Mission régionale d'autorité environnementale

**Avis en date du 8 septembre 2020
de la Mission régionale d'autorité environnementale d'Île-de-France
sur le projet de construction d'un programme immobilier
situé 75 rue d'Aigremont à Poissy (Yvelines)**

Synthèse de l'avis

Illustration 6:

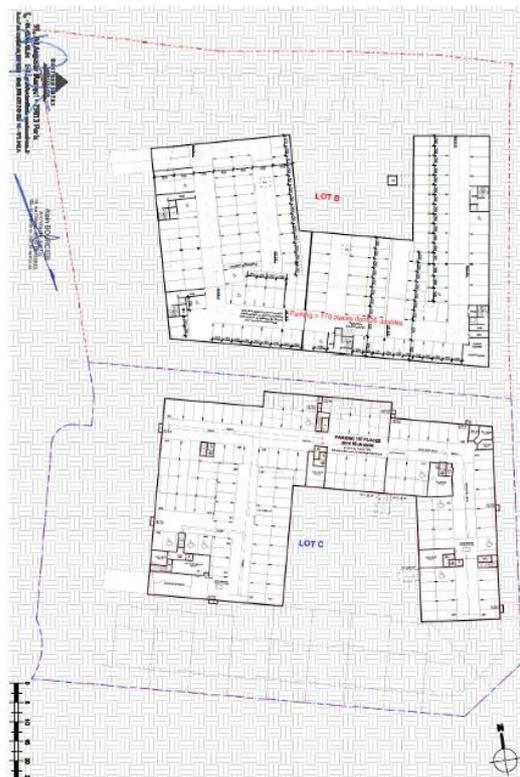
La MRAe relève que le plan du sous-sol du projet (cf. plan du sous-sol fourni en annexe 12-3 du dossier) n'est pas identique à la « limite du niveau de sous-sol » prise en compte dans l'étude de pollution, indiquée sur le plan d'implantation des sondages (page 26) (Illustration 6). En particulier, les sondages T1, T2, T3 et T4, situés d'après l'étude de pollution au niveau du futur sous-sol, semblent en fait correspondre à une future zone de pleine terre ou de bâtiment de plain-pied. Il est donc nécessaire d'actualiser en conséquence les conclusions de l'étude de pollution.

- **d'actualiser les conclusions de l'étude de pollution en prenant en compte les plans du projet tels que présentés dans le dossier de permis de construire ;**
- **de préciser les éventuelles précautions complémentaires nécessaires par rapport aux zones de cultures potagères ;**
- **de mettre en place toutes les mesures recommandées par le bureau d'études, notamment au droit des zones de pleine terre et de l'aire de jeux pour enfants ;**
- **d'effectuer des analyses en bord et fond de fouille après excavation et, en cas de présence résiduelle de pollutions, de réaliser une analyse des risques résiduels ;**
- **si nécessaire, de mettre en place des restrictions d'usage en fonction de l'épaisseur de recouvrement des sols par de la terre saine⁴² et d'inscrire ces restrictions d'usage dans le règlement de copropriété afin d'en conserver la mémoire et le maintien en bon état.**
